**Verslag huishoudelijke elektrische installatie op laagspanning en zeer lage spanning****Algemeen:**

Referentie: 009-20260812-03	Datum controle: 12/08/2026
Keurder: 009

Eigenaar: Onbekend	EAN-code: 541448860000379506
Adres installatie: Tiensesteenweg 110 bus 4, 3360 - Bierbeek	Nummer teller(s): 1sag1200286352
Distributienetbeheerder installatie: Fluvius	
Datum uitvoering installatie:	☐ Vóór 01/10/1981 ☒ Tussen 01/10/1981 en 01/06/2020 ☐ Vanaf 01/06/2020
Type:	☒ Wooneenheid ☐ Niet-huishoudelijk ☐ PV ☐ Batterij ☐ Laadpaal

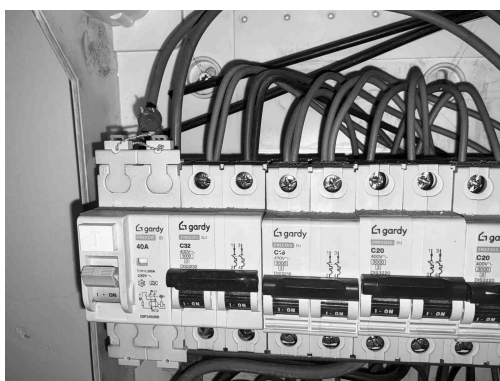
B17 - De voedingsspanning is niet op elk bord vermeld (Boek 1: 3.1.3.3).

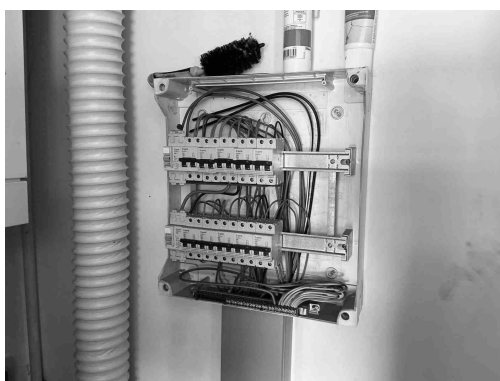
T21 - Het elektrisch materieel is niet geplaatst volgens de voorschriften van de fabrikant/ regels van goed vakmanschap . (Boek 1: 1.4.1.3)

Opmerking: Ophanging vijzen niet afgedekt,
